## 川内原子力発電所 1号炉及び2号炉

標準応答スペクトルを考慮した地震動評価における  
模擬地震波の作成及び基準地震動の策定について

2023年7月28日  
九州電力株式会社

### ■ 乱数位相を用いた模擬地震波の作成

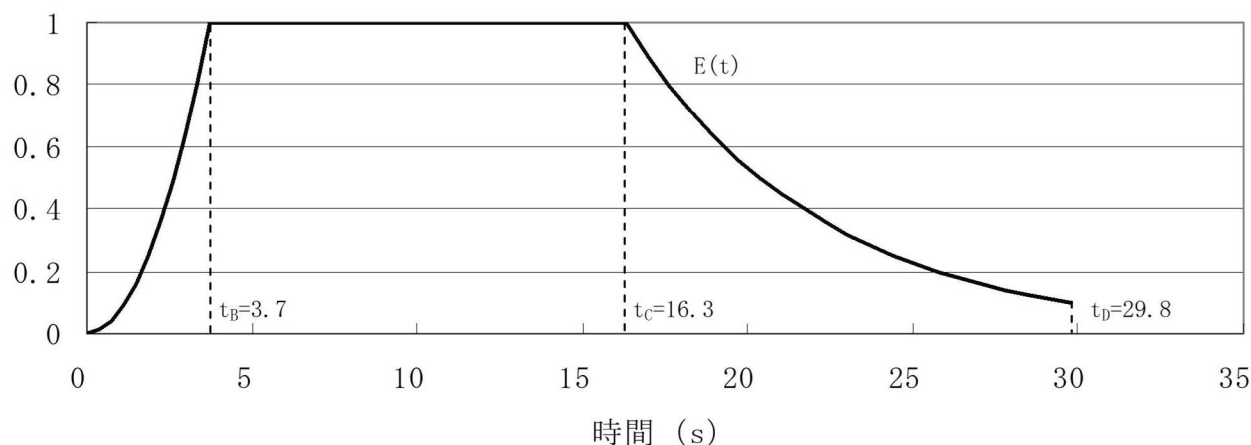
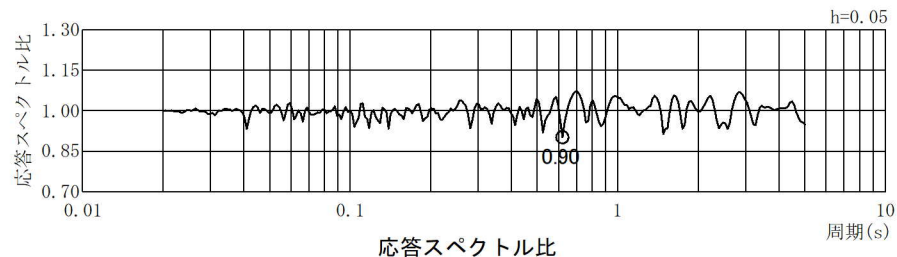
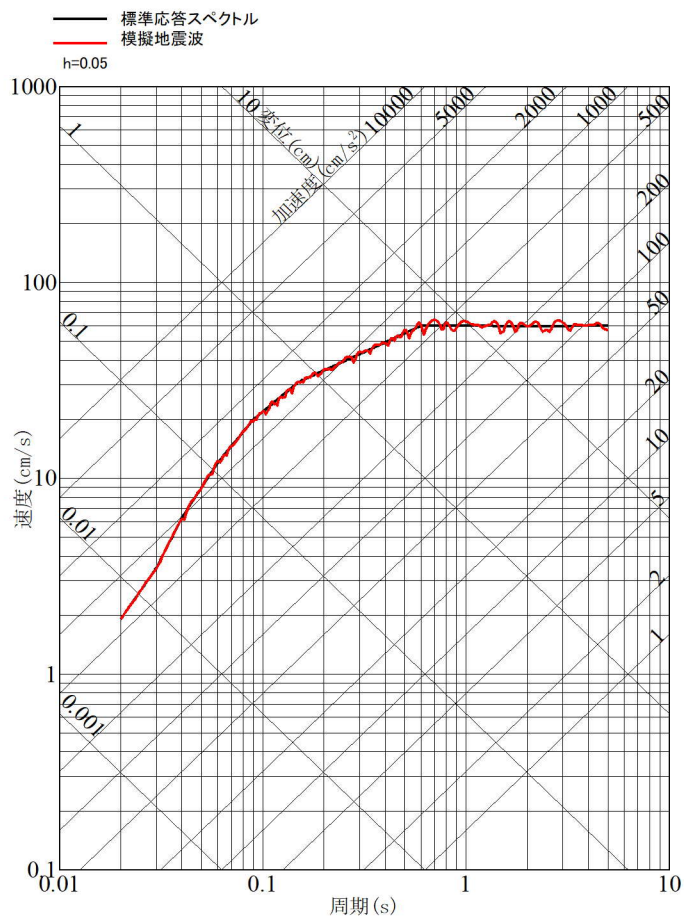
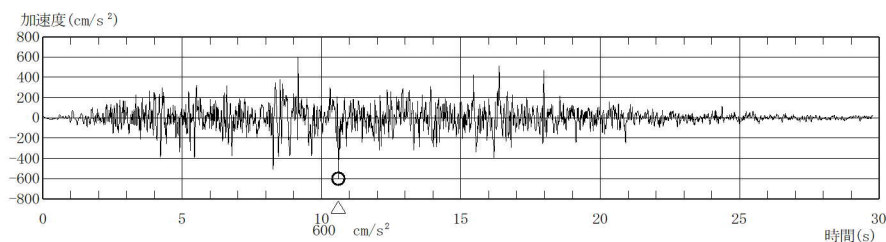
9	地震基盤相当面は、設置許可基準規則解釈別記2の定義に従い $V_s=2,200\text{m/s}$ 以上の層に設定すること。		第1057回会合にて説明
10	乱数位相を用いた模擬地震波の作成について、継続時間の設定を含め検討し、説明すること。		説明方針： 第1097回会合にて説明 コメント回答： 方針に基づく検討結果を 今回説明 (P11~P13)

- 第1097回審査会合において、乱数位相を用いた模擬地震波の作成については、Noda et al. (2002)による方法を採用することとし、継続時間が長めに設定されるよう保守的にM7.0として設定することを説明。(11頁)
- 今回、乱数位相を用いた模擬地震波の作成結果を説明。(12～13頁)

- 地震基盤相当面での乱数位相を用いた模擬地震波の作成にあたっては、Noda et al. (2002) による振幅包絡線の経時的变化を採用し、下記の条件でマグニチュードM及び等価震源距離 $X_{eq}$ を設定した上で、一様乱数の位相をもつ正弦波の重ね合わせにより作成。

審査ガイドにおける「全国共通に考慮すべき地震動」の地震規模は、Mw6.5程度未満と記載されている。武村(1990)の $M_0$ -M関係及びKanamori (1977)の $M_0$ -Mw関係によりMw6.5をMに換算するとM6.9となる。審査ガイドでは「Mw6.5程度未満」と幅をもって示されていることから、換算式から求められるMについても幅を持たせ、模擬地震波の主要動の継続時間が長めとなるよう保守的にM7.0として設定。

等価震源距離は震源近傍を想定し、 $X_{eq}=10\text{km}$ として設定。

- 乱数位相を用いた模擬地震波の作成結果（水平方向）を以下に示す。
- 模擬地震波の標準応答スペクトルへの適合度が日本電気協会(2015)に記載された判定基準を満足することを確認した。

作成結果
①応答スペクトル比R(T)	0.90 ≥ 0.85
②SI比	1.00 ≥ 1.00

解放基盤表面の地震波の比較結果

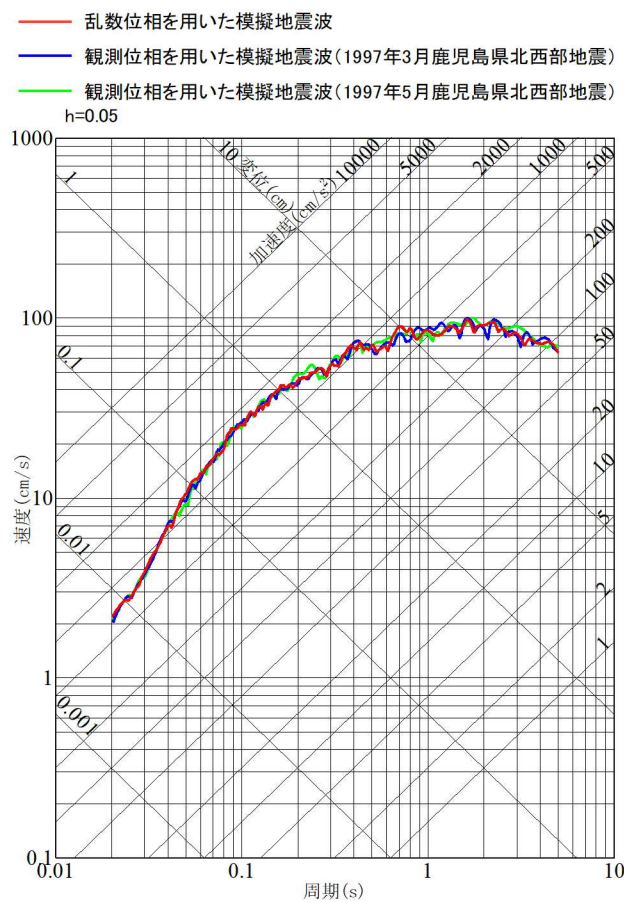
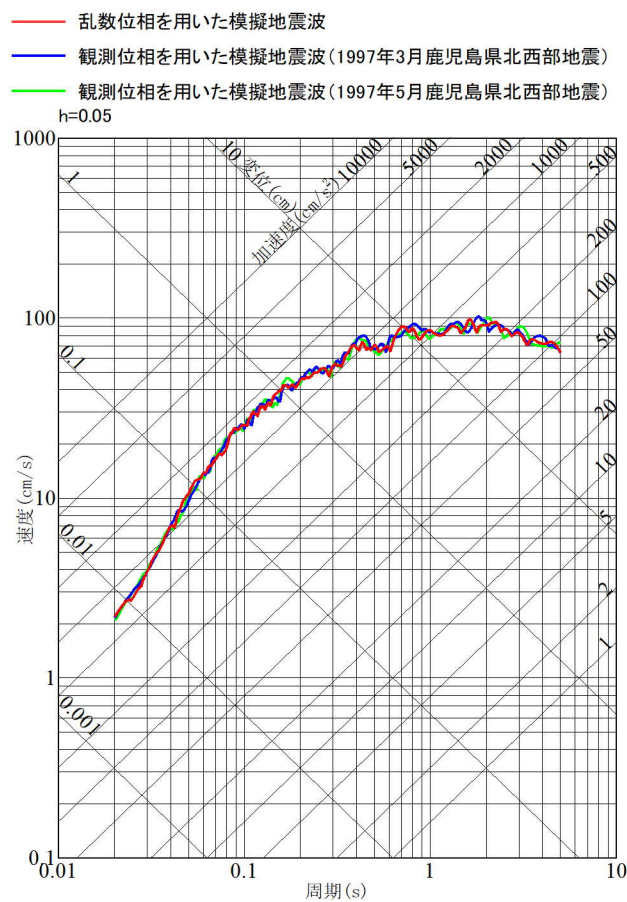
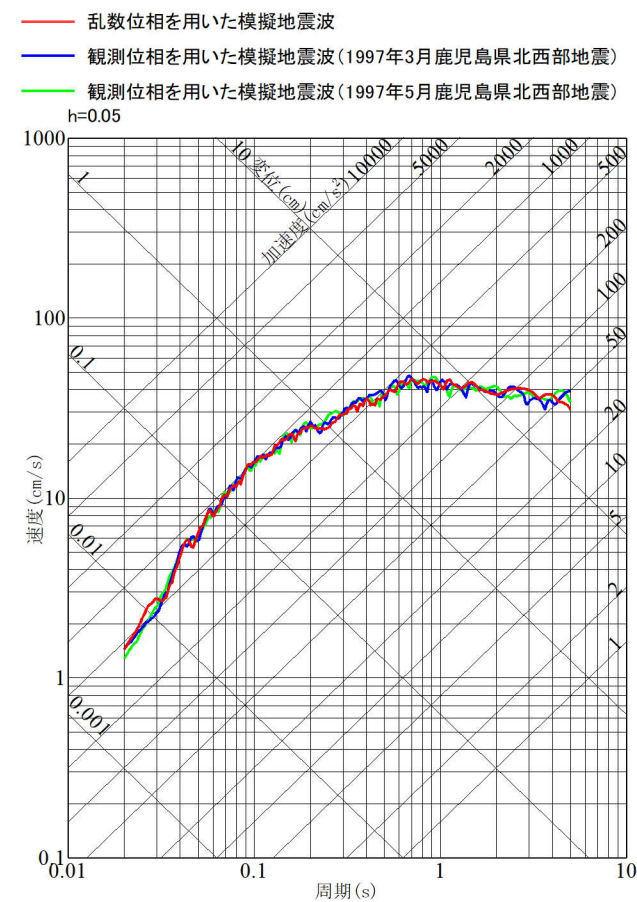
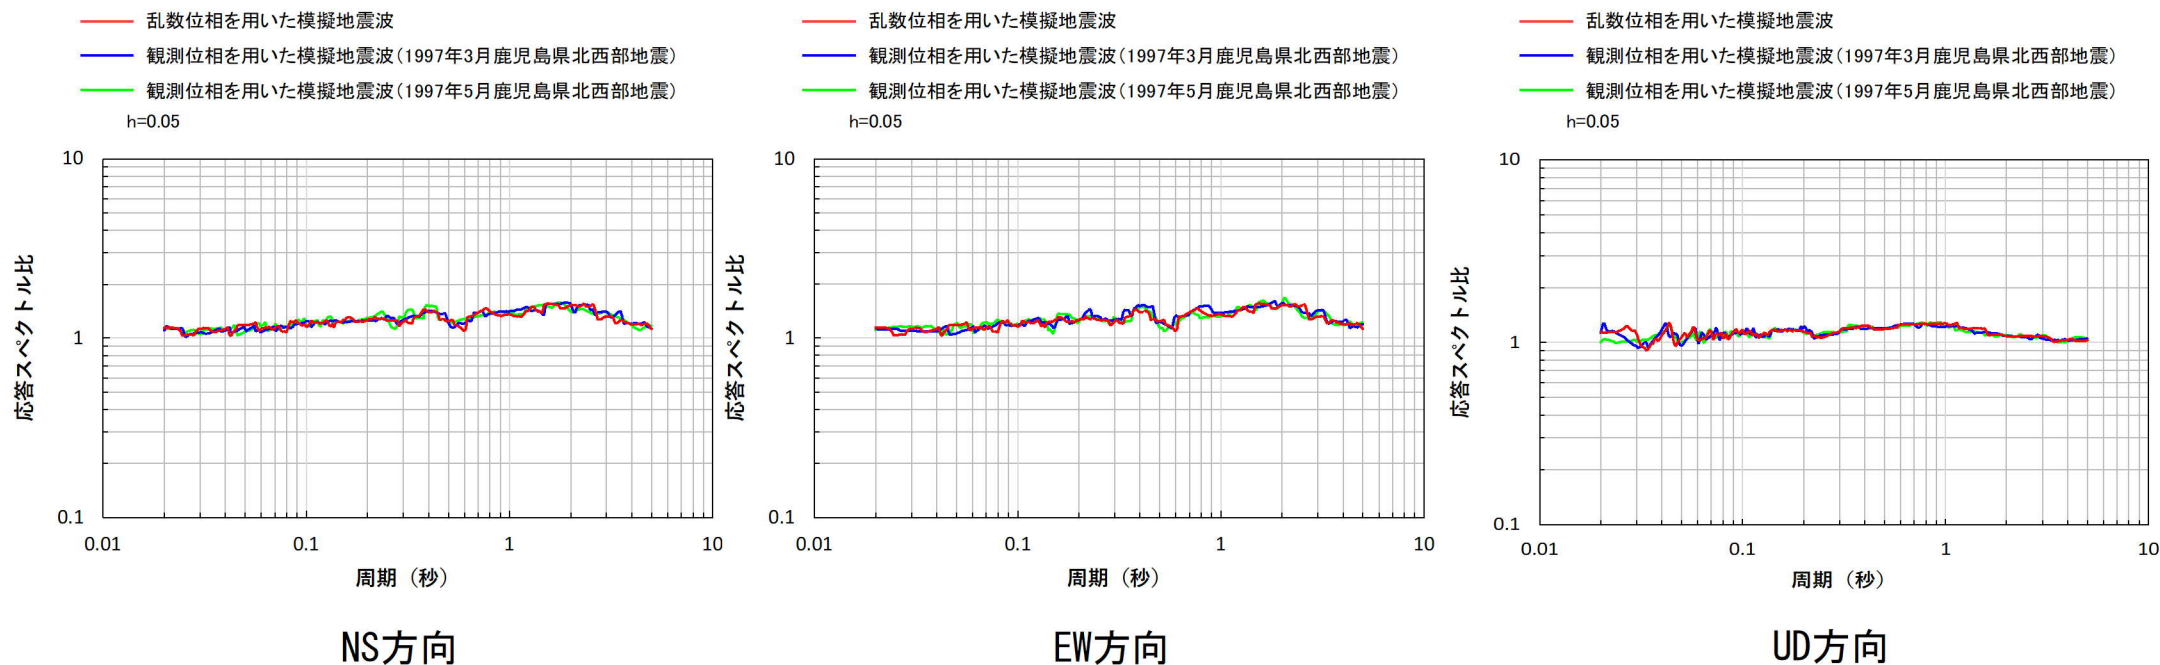
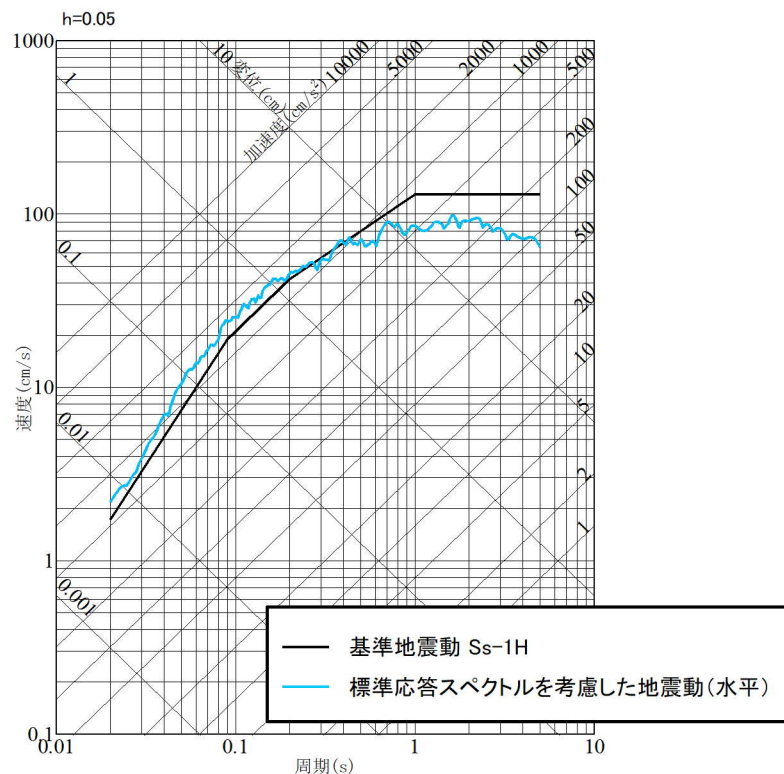
- 第1097回審査会合において、乱数位相を用いた模擬地震波及び観測位相を用いた模擬地震波について、解放基盤表面の地震波を作成し、時刻歴波形及び応答スペクトルについて比較・検討した上で、標準応答スペクトルを考慮した地震動評価に用いる模擬地震波を設定することを説明。(22頁)
- 今回、2つの方法による解放基盤表面の地震波について、時刻歴波形及び応答スペクトルについて比較・検討した結果、標準応答スペクトルを考慮した地震動評価には、乱数位相を用いた模擬地震波を用いることを説明。(23～27頁)

- 乱数位相を用いた模擬地震波及び観測位相を用いた模擬地震波による解放基盤表面の地震波の比較結果を以下に示す。
- 比較の結果、時刻歴波形については、観測位相を用いた模擬地震波による解放基盤表面の地震波よりも乱数位相を用いた模擬地震波による解放基盤表面の地震波の方が最大加速度が大きく強震部の継続時間が長いこと、応答スペクトルについては、応答値の大きさ及び応答値の比の大きさともに、両者が同程度であることを確認した。
- 以上より、標準応答スペクトルを考慮した地震動評価においては、乱数位相を用いた模擬地震波を採用する。

比較・検討項目	着目点	比較結果
①時刻歴波形	最大加速度の大きさ	観測位相を用いた模擬地震波よりも乱数位相を用いた模擬地震波の方が大きい
	強震部の継続時間の長さ	観測位相を用いた模擬地震波よりも乱数位相を用いた模擬地震波の方が長い
②応答スペクトル	周期ごとの応答値の大きさ	乱数位相を用いた模擬地震波と観測位相を用いた模擬地震波が同程度
	周期ごとの応答値の比の大きさ	乱数位相を用いた模擬地震波と観測位相を用いた模擬地震波が同程度
